RESOLUCIÓN de 25 de junio de 2025, de la Dirección General de Sostenibilidad, por la que se formula declaración de impacto ambiental del proyecto de puesta en riego por goteo de 17,79 ha de viña en el paraje de "Lebronas", ubicada en las parcelas 113, 267, 80 y 278, del polígono 5, del término municipal de Santa Marta (Badajoz). Expte.: IA23/0674. (2025062645)

El proyecto de puesta en riego por goteo de 17,79 hectáreas de viña en el paraje de "Lebronas" ubicada en las parcelas 113, 267, 80 y 278, del polígono 5, del término municipal de Santa Marta (Badajoz), pertenece al grupo 1 "Silvicultura, agricultura, ganadería y acuicultura" epígrafe b) "Proyectos de gestión o transformación de regadío con inclusión de proyectos de avenamientos de terrenos, cuando afecten a una superficie mayor a 100 ha o de 10 ha cuando se desarrollen en Espacios Naturales Protegidos, Red Natura 2000 y Áreas protegidas por instrumentos internacionales, según la regulación de la Ley 42/2007, de 13 de diciembre, del Patrimonio Natural y de la Biodiversidad" del anexo IV de la Ley 16/2015, de 23 de abril, de protección ambiental de la Comunidad Autónoma de Extremadura. En dicha normativa se establece la oblig

Plano 1. Localización zona de actuación. (Fuente EsIA)

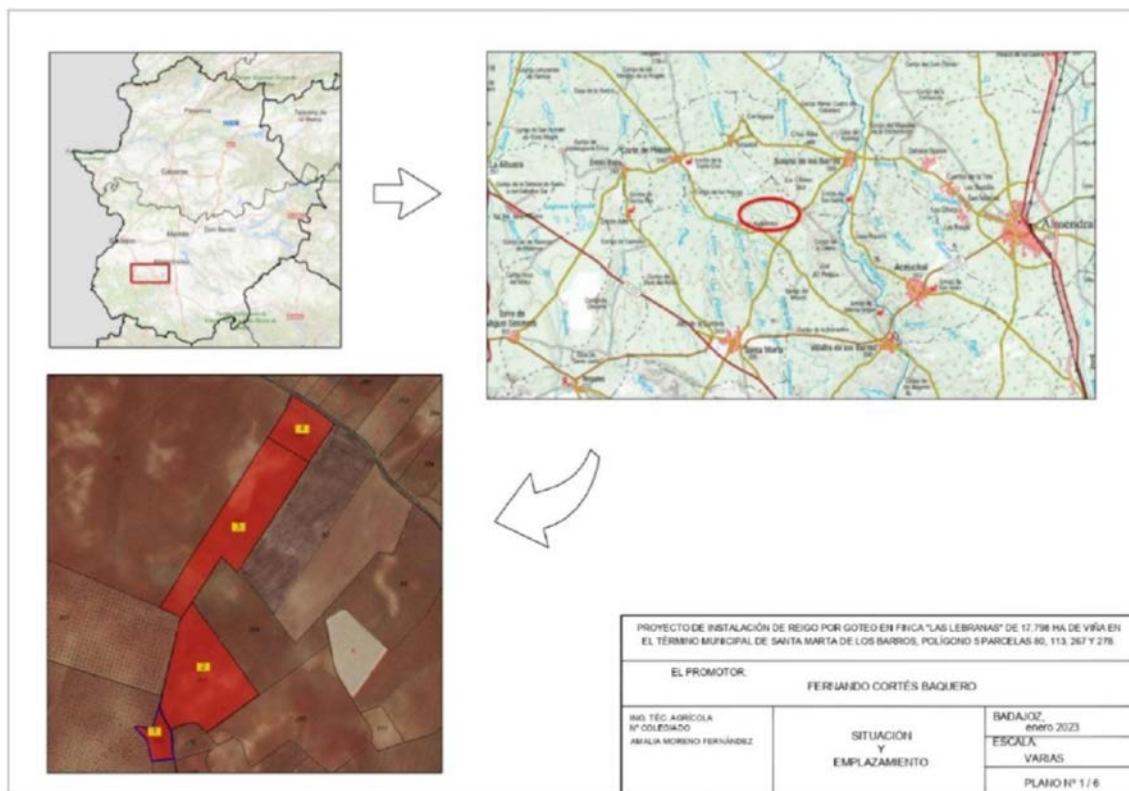
La zona de actuación se ubica en la finca "Lebronas", localizada en las parcelas 113, 267, 80 y 278, del polígono 5, del término municipal de Santa Marta (Badajoz), con acceso a la finca a través de la carretera BA-127 dirección de Villalba de los Barros a corte de Peleas tras recorrer 11 km encontramos en el margen derecho un camino de tierra bien conservado y tras discurrir por dicho camino unos 925 m llegamos a las parcelas objeto de este estudio a ambos lados del camino.

Plano 2. Sectorización y distribución de cultivos (Fuente: Estudio de Impacto Ambiental).

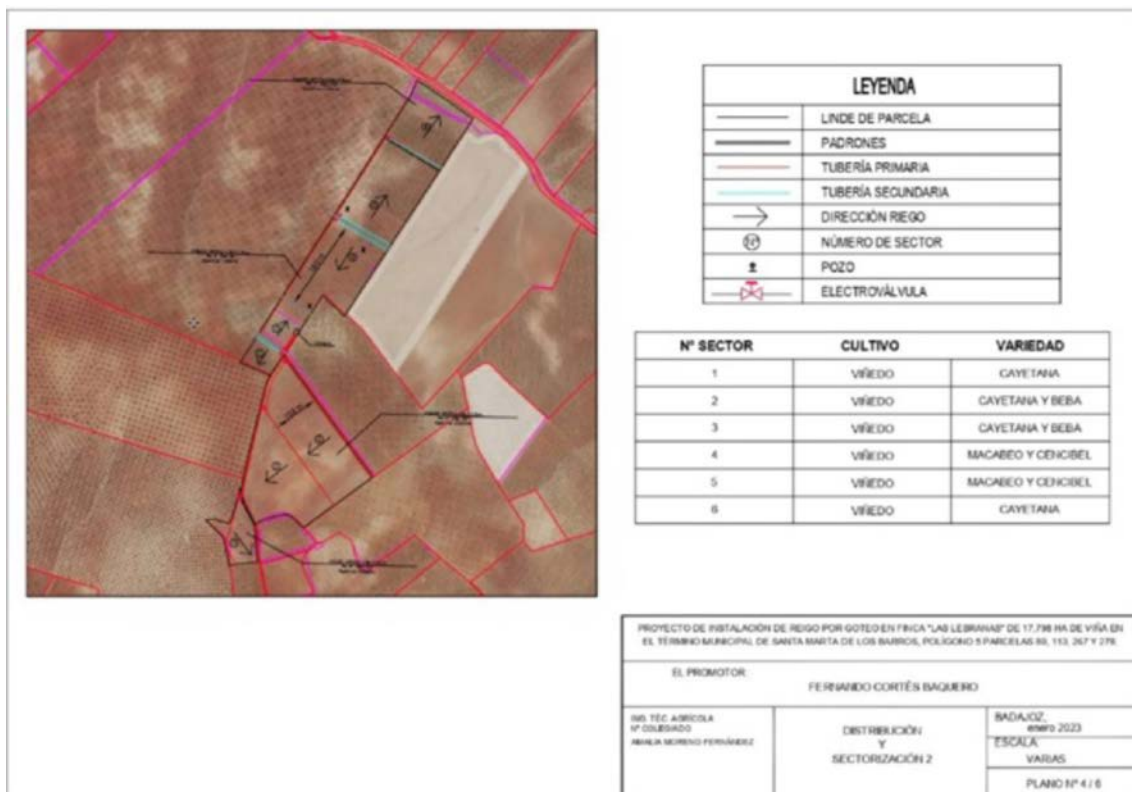
La finca "Lebronas" cuenta con una superficie total que asciende a 17,79 ha, de las cuales componen la superficie total viñedos ya establecidos, que se distribuyen en los distintos sectores de riego como sigue:

Nº Sector	Superficie (HAS)	Parcela Catastral	Variiedad
S1	2,012	Santa Marta pol 5 Parc 113 recintos 1,12,13 Santa Marta pol 5 Parc 80 recintos 4,5	Viña Cayetana
S2	3,47	Santa Marta pol 5 Parc 267 recintos 1,13	Viña Cayetana y Beba
S3	3,47	Santa Marta pol 5 Parc 267 recintos 1,13	Viña Cayetana y Beba
S4	2,3122	Santa Marta pol 5 Parc 278 recinto1,2,3	Viña Macabeo y Cencibel
S5	3,3112	Santa Marta pol 5 Parc 80 recinto 2	Viña Macabeo y Cencibel
S6	3,3112	Santa Marta pol 5 Parc 80 recinto 2	Viña Cayetana

Plano 3. Red hidrográfica. (Fuente CHG)

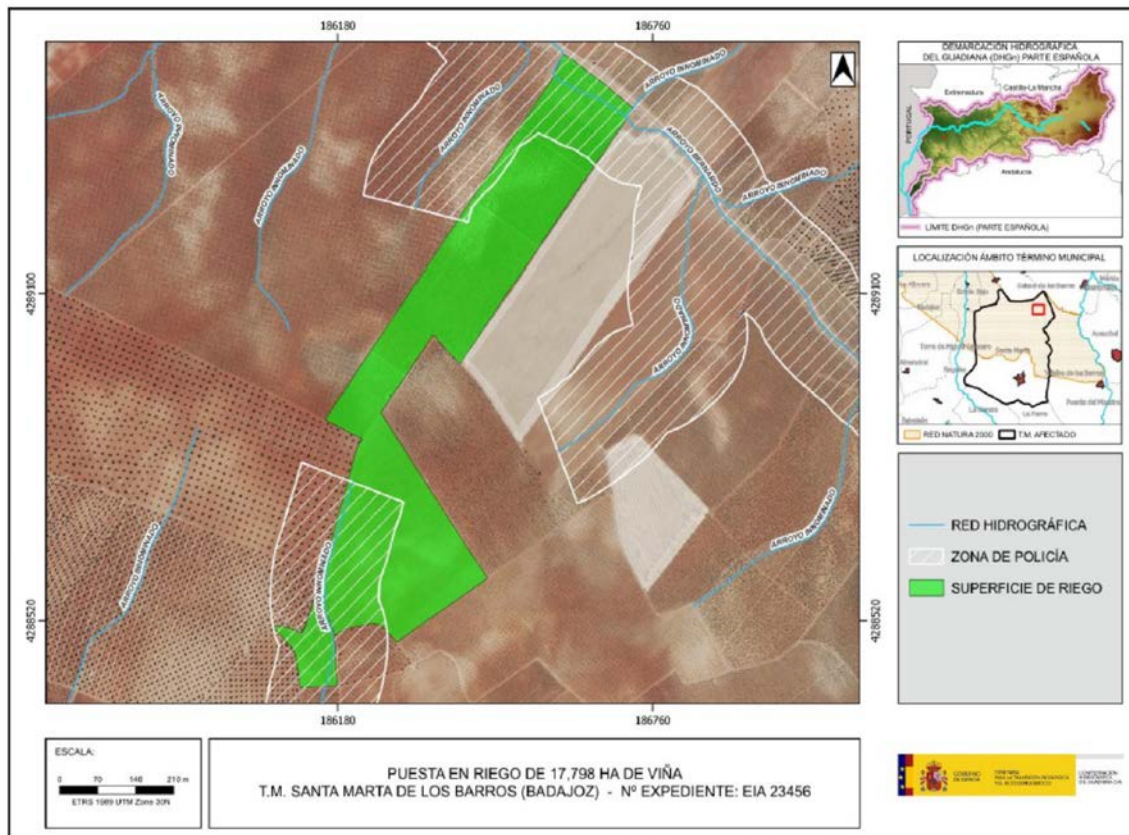
3. Deberá respetarse el arroyo innominado principal, procedente del río Garandina, que atraviesa la explotación (parcela 113 y 267, polígono 5), al igual que el arroyo Bernardo y otro arroyo innominado (parcela 278, polígono 5) aunque sea intermitente (representado en el plano 3. Red hidrográfica). De manera que, se deberá dejar una franja de, al menos, 5 metros a cada lado del curso de agua presente en la zona, libre del cultivo agrícola instalado e instalaciones del sistema de riego, en su caso. En esta franja, una vez desmantelada la plantación y las infraestructuras de riego, se realizará una plantación mixta de vegetación de ribera autóctona que permita una rápida revegetación de la zona, con el objetivo de proteger los cauces de posibles afecciones derivadas de la cercanía de la explotación proyectada.
